Mission régionale d'autorité environnementale
ÎLE-DE-FRANCE

**Avis délibéré
sur le projet de gîte géothermique à Malakoff
(92)**

N°MRAe APJIF-2022-027
en date du 07/04/2022

Figure 4: Tracé prévisionnel du futur réseau de chaleur sur Malakoff et Montrouge (p.191)

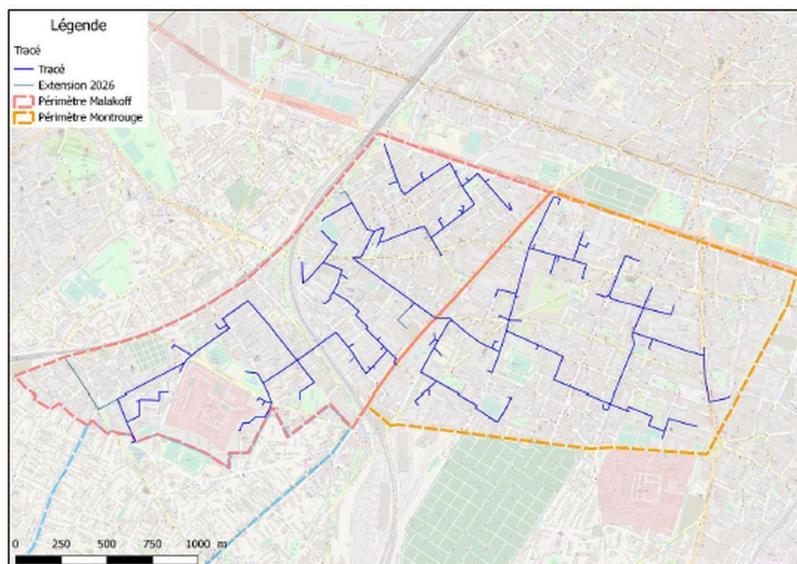
D'après l'étude d'impact, la centrale géothermique permettra d'alimenter le futur réseau de chaleur des communes de Malakoff et Montrouge dont le tracé est en cours d'élaboration (p.191). Les options de déploiement de ce futur réseau ne sont donc pas présentées dans l'étude d'impact. La MRAe constate qu'en l'absence de projections plus précises, l'impact du déploiement du réseau, et donc du projet, ne peut donc être abordé que de manière générale (p.191). Pour la MRAe, conformément à l'article L.122-1 du code de l'environnement, le projet sur lequel doit porter l'évaluation environnementale comprend l'ensemble des installations nécessaires au service de chauffage urbain.

(1) La MRAe recommande de présenter une étude d'impact complétée par l'analyse des impacts de la création d'un réseau de chaleur sur les deux communes de Malakoff et de Montrouge.
